OPINIA 063442

z wyników przeprowadzonych oględzin – ekspertyzy urządzeń grzewczo-kominowych

w budynku przy ul. Przestrzenna nr 42/10 w e Wrocławiu

Szkic orientacyjny:

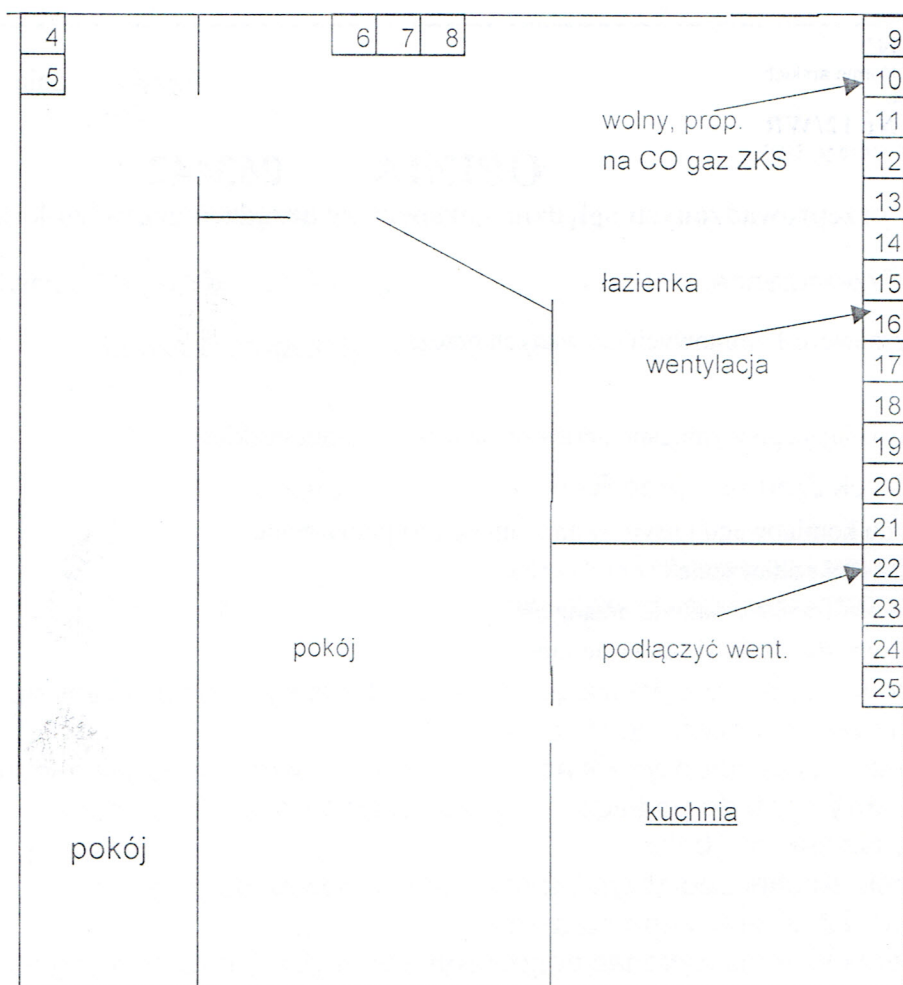
Przewód kominowy nr 10 o wymiarach 0,14x0,14 -wolny -proponowany na podłączenie kotła CO na gaz w pomieszczeniu łazienki m.10 IIIp.

Przewód spalinowy zabezpieczyć wkładem kwasoodpornym z materiału niepalnego.

Przewód kominowy nr 16 do podłączenia sprawnej wentylacji wywiewnej w pomieszczeniu łazienki m.10 IIIp.

W pomieszczeniu Kuchni podłączyć Wentylację Wywiewną do przewodu

Kominowego nr : 22. Zaznaczono na szkicu.

Do pomieszczenia łazienki wykonać odpowiednią wentylację nawiewną zgodnie z obowiązującymi przepisami.

10 - wolny, proponowany na CO gaz ZKS w pomieszczeniu łazienki, m - 10 IIIp.

16 - wentylacja łazienki m.10 IIIp.

22 - wolny, proponowany na wentylację kuchni, m - 10 IIIp,
